**Verslag huishoudelijke elektrische installatie op laagspanning en zeer lage spanning****Algemeen:**

Referentie: 004-20260821-04	Datum controle: 21/08/2026
Keurder: 004

Eigenaar: Van Melkebeke Franky	EAN-code: 541448820064363316
Adres installatie: Brusselstraat 13, 9400 - Ninove	Nummer teller(s): 1sag1105279916
	Distributienetbeheerder installatie: Fluvius
Datum uitvoering installatie:	☐ Vóór 01/10/1981 ☒ Tussen 01/10/1981 en 01/06/2020 ☐ Vanaf 01/06/2020
Type:	☒ Wooneenheid ☐ Niet-huishoudelijk ☐ PV ☐ Batterij ☐ Laadpaal

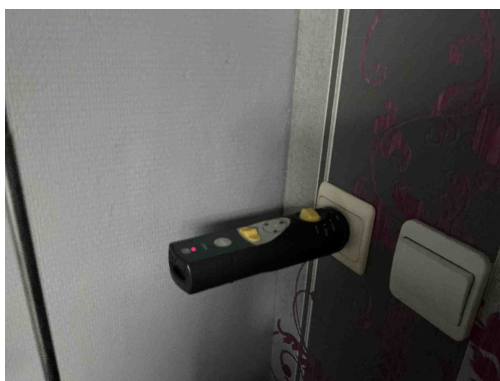
A16 - Er is geen continuïteit van de beschermingsgeleider van de contactdoos (Boek 1: 5.4.3.4).
Opmerking: Oa eetzaal, badkamer 2,...

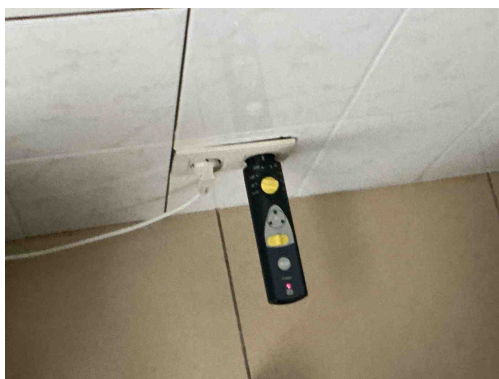
A16 - Er is geen continuïteit van de beschermingsgeleider van de contactdoos (Boek 1: 5.4.3.4).
Opmerking: Oa eetzaal, badkamer 2,...

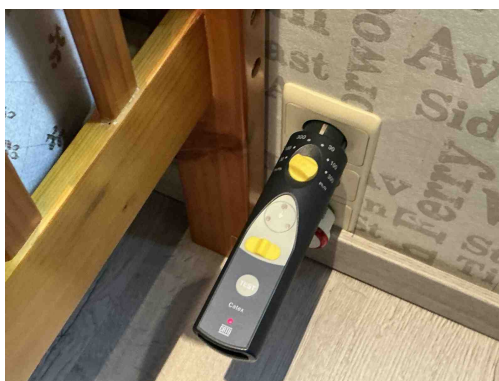
A16 - Er is geen continuïteit van de beschermingsgeleider van de contactdoos (Boek 1: 5.4.3.4).
Opmerking: Oa eetzaal, badkamer 2,...

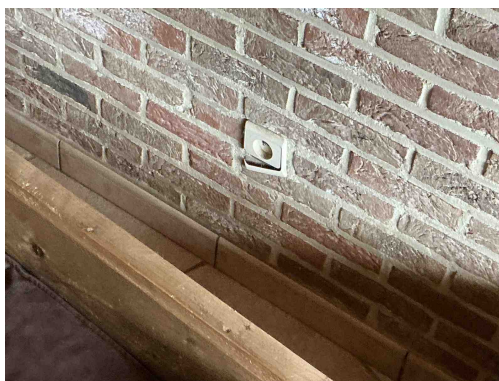
A16 - Er is geen continuïteit van de beschermingsgeleider van de contactdoos (Boek 1: 5.4.3.4).
Opmerking: Oa eetzaal, badkamer 2,...

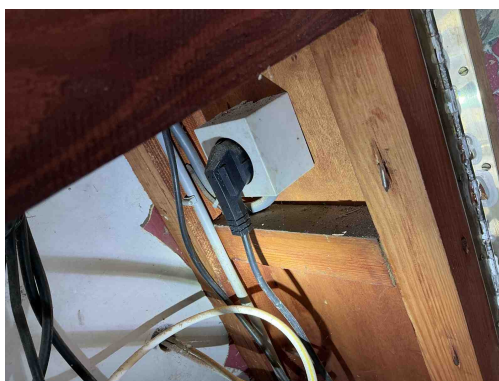
T23 - Het elektrisch materiaal is beschadigd. (Boek 1: 1.4.1.3).
Opmerking: Oa keuken

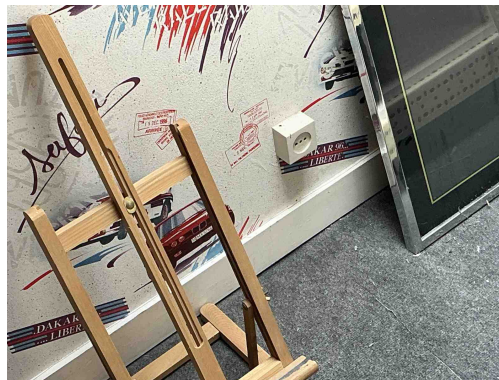
T13 - Opbouwcontactdozen en/of -schakelaars zonder achterplaatje mogen niet rechtstreeks op een brandbare ondergrond bevestigd worden (Boek 1: 4.3.3.5).

Opmerking: Oa zolder, hal

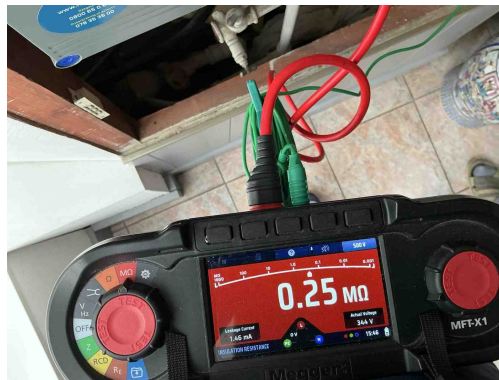
B14 - Abnormale opwarming van de beveiligingen, schakelapparatuur, aansluitklemmen (Boek 1: 4.4.1.1).

Opmerking: Oa bord 1

B30 - De houder van de beveiliging in een huishoudelijke ruimte is niet voorzien van aangepaste kalibreerelementen (Boek1: 5.3.5.5).

Opmerking: Oa bord 1

I01 - De waarde van de isolatieweerstand per kring dient tenminste 0,50 Mohm (1000 x Utest) te zijn (Boek 1: 6.4.5.1).

Opmerking: Oa bord 1

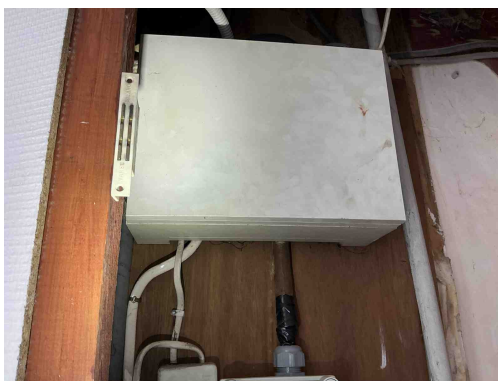
I01 - De waarde van de isolatieweerstand per kring dient tenminste 0,50 Mohm (1000 x Utest) te zijn (Boek 1: 6.4.5.1).
Opmerking: Oa bord 1

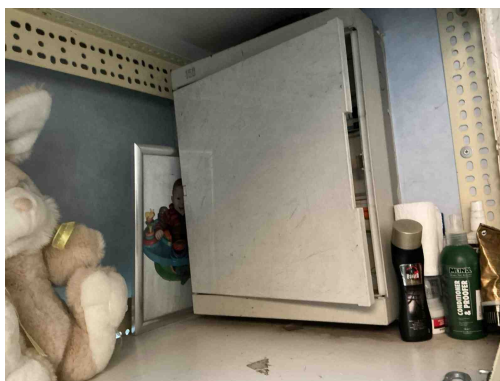
B17 - De voedingsspanning is niet op elk bord vermeld (Boek 1: 3.1.3.3).
Opmerking: Oa bord 1 ,2,3

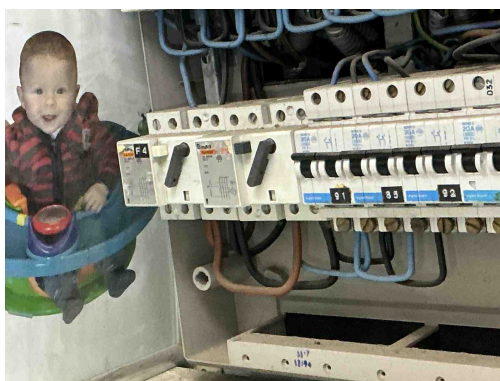
B17 - De voedingsspanning is niet op elk bord vermeld (Boek 1: 3.1.3.3).
Opmerking: Oa bord 1,2,3

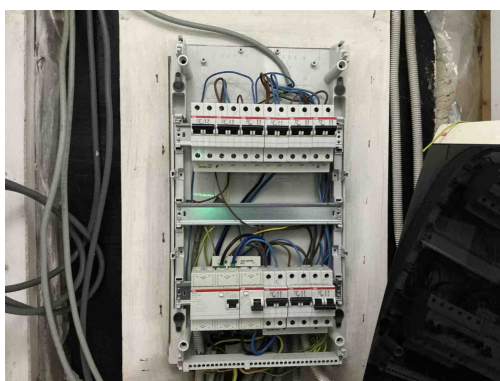
D24 - De differentieelstroombeschermingsinrichtingen die worden geplaatst in huishoudelijke installaties dienen tenminste van het type A te zijn (Boek 1: 5.3.5.3).
Opmerking: Oa bord 2
